**ALEGACIONES – PERIODO CONSULTA Y PARTICIPACIÓN DE PROYECTO**  
**“MELLORA DA ACCESIBILIDADE E HUMANIZACIÓN DE PRAZA E CAMIÑO DE A HERMIDA”**

INTERESADOS: ROSA MARÍA SALINAS MARTÍNEZ- D.N.I: 36.037.184-W  
FRANCISCO PHILIPPON DE ARRIBA – D.N.I: 36.550.357-Q  
SITUACIÓN: LG. A HERMIDA, Nº 22 - REF. CATASTRAL: 36013A026003310001ET  
C.P: 36.872 – O COVELO, PONTEVEDRA

Ejecución de muro de HA

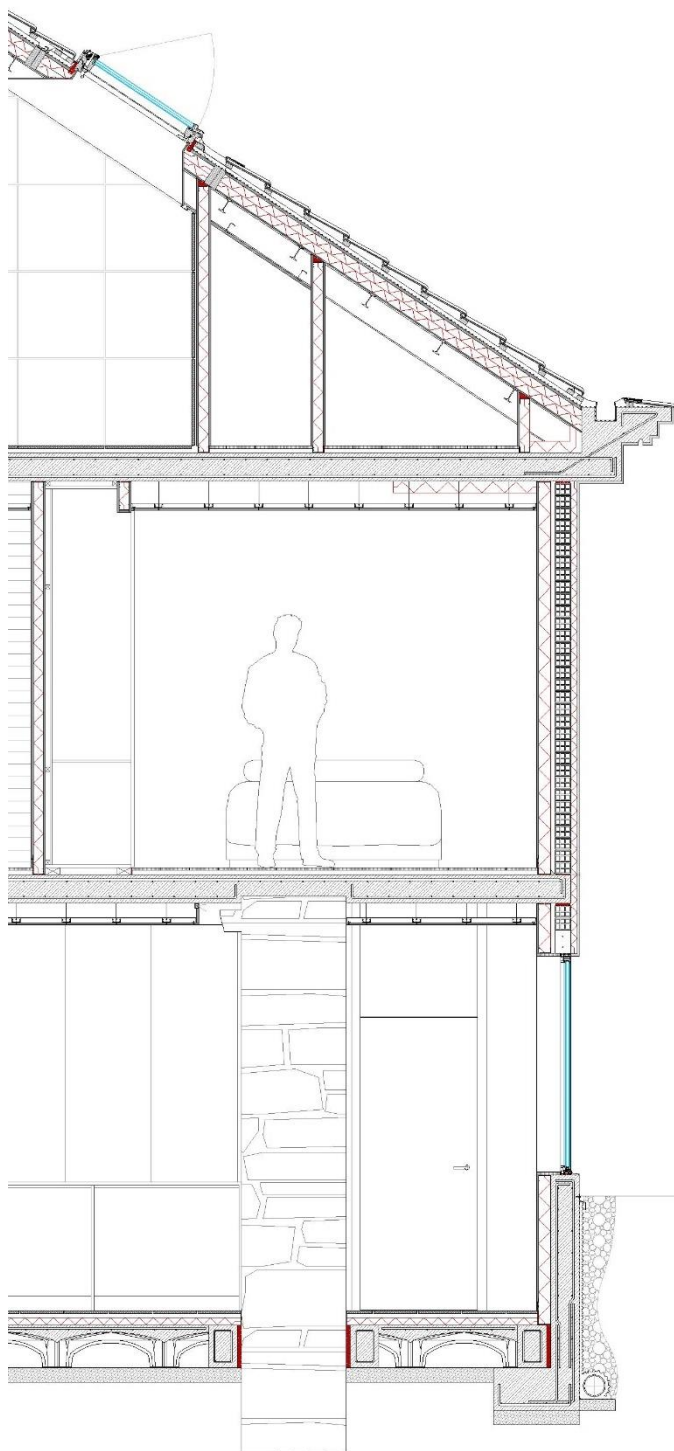
2.- La diferencia de cota entre la planta baja de la vivienda respecto a la rasante del camino estaba originalmente resuelta mediante un muro de mampostería, el cual se ha sustituido por un muro de hormigón armado que se ha impermeabilizado y drenado por su cara exterior para evitar filtraciones de agua procedentes del camino.

6.- La intervención propuesta en el vial, tiene una importante afección respecto a la impermeabilización y drenaje que se ha ejecutado en el muro de hormigón armado que resuelve la diferencia de cota entre el camino y nuestra vivienda, sobre el que se asienta la fachada de la edificación, así como en la propia fachada y los huecos que en ella existen.

4.- **Ejecutar las obras con especial cuidado**, particularmente **en el encuentro entre nuestra vivienda y el camino, para no dañar la impermeabilización y drenajes existentes**, y en caso contrario, acometer los trabajos y reparaciones necesarios para evitar cualquier filtración de agua hacia nuestra propiedad.

Fachada oeste (huecos de planta baja hacia camino)

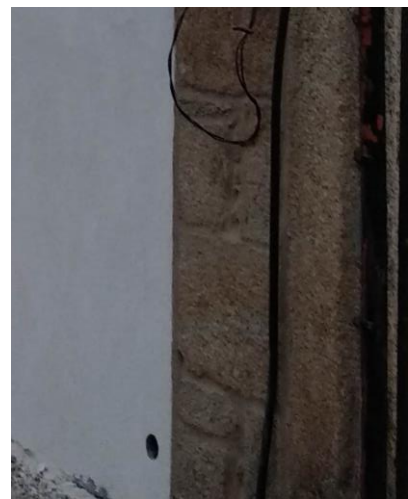
3.- En la fachada oeste de la edificación, en su planta baja, existen dos huecos (ventanas), uno de ellos fijo (para iluminación) y el otro practicable (para ventilación e iluminación), dichos huecos se elevan respecto de la rasante del camino entre 22,00 cm y 26,50 cm debido a la ligera pendiente descendente que presenta el vial hacia el "Pazo da Cruz". Existe, además, en la zona inferior derecha de la fachada y a la altura del antepecho de las ventanas, un hueco de ventilación de la solera ventilada.

2.1.- **Garantizar una altura mínima entre la cota del pavimento actual y el antepecho de los huecos de 15 cm** en cualesquiera de los puntos coincidentes con la fachada de mi vivienda, tal y como especifica el CTE DB HS Salubridad.
